革新炉検討会報告書(案)」  
に対するご意見への回答

平成14年11月7日

原子力委員会  
研究開発専門部会  
革新炉検討会

研究開発専門部会革新炉検討会報告書(案)に関するご意見の集約

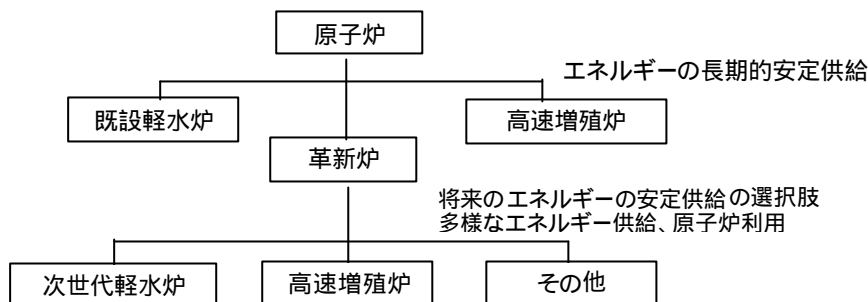
2- 15. スケールデメリットの改善について詳細な検討がされていない。数基程度で解決するとは考えられず、国の保護が前提になっているのか不明である。これは新産業としても問題である。

スケールデメリットの改善については、一般的には、小型炉については、量産効果、モジュール(一体構造)化あるいは設備の簡素化によるコスト低減や、需要地近接立地による送電コストの低減により、スケールデメリットの克服を図ることとしています。

小型炉に関しては、将来実用化に際して、経済性も含めた要件の中からその時点での社会的ニーズを考慮して、検討がなされるものと考えます。

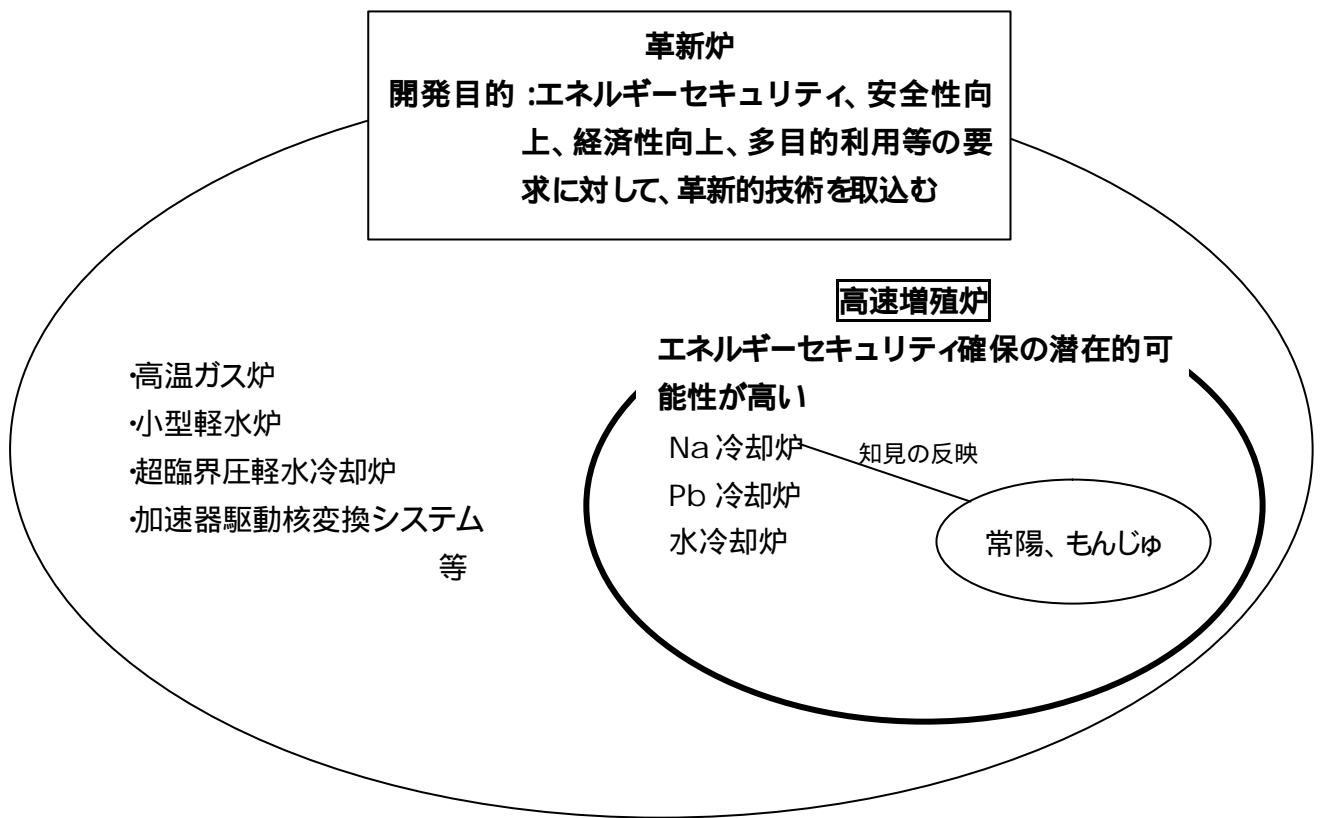
よって、革新炉は、革新炉としての高速増殖炉もあって良いが、あくまで、長期計画においてすみ分けられているように、高速増殖炉サイクルと革新炉の位置付けは異なるものと理解できる。(以下に長期計画に基づく理解イメージを示す。)

しかしながら、革新炉検討会の報告書は、両社が混在して議論されているように見られる可能性がある。

各々の位置付けが異なることを明確にし、長計も踏まえた記載の仕方とすべきと考える。

よって、エネルギーセキュリティ早期確保に向けた要である高速増殖炉サイクルと革新炉(革新炉としての高速増殖炉はありえる)とは、別次元の物であることを最初にわかりやすく書き込むのが適切と考える。

現行の原子力長計には高速増殖炉サイクルと革新炉はそれぞれ記載されており、エネルギーセキュリティの重要性からも、高速増殖炉サイクルは革新炉から切り分けて考えるべきとのご意見かと存じます。しかし、革新的原子力システム(革新炉及び核燃料サイクル技術)とは、「はじめに」に記載のとおり、我が国及び世界の抱える諸問題の解決を目指す、実用化が見込まれる様々なタイプの原子炉・燃料サイクルシステムであり、これには高速増殖炉も含めて考えております。

国がエネルギーの長期安定供給に向けて、技術的選択肢の中でも潜在的可能性が最も大きいものの一つとして高速増殖炉サイクルを推進していくことの重要性はいささかも変わりなく、これについては報告書(案)1 ページ34行目から36行目において記載のとおりであり、革新的原子力システムに高速増殖炉サイクルを含むからといって、その位置付けが変わるものではありません。
